改善箇所説明図

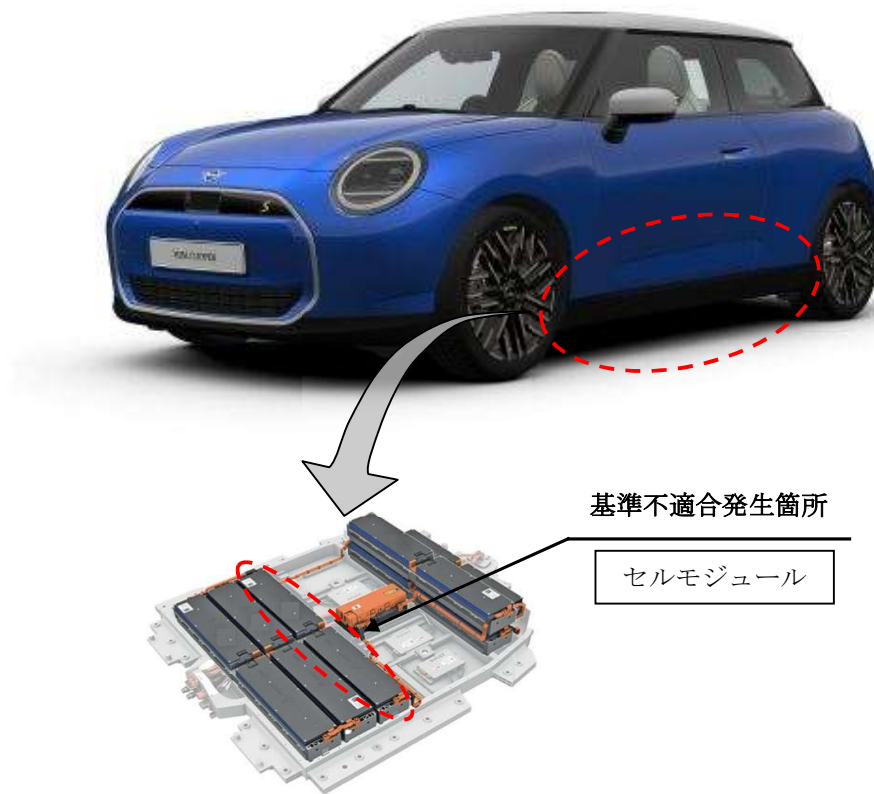
注) は、交換する部品を示す。

高電圧バッテリーのセルモジュールにおいて、製造が不適切なため、セルモジュール内部で短絡することがある。そのため、最悪の場合、火災に至るおそれがある。

全車両、部品の準備が整うまでの間、使用者に対して車両の使用停止及び駐車位置について注意喚起を促す。
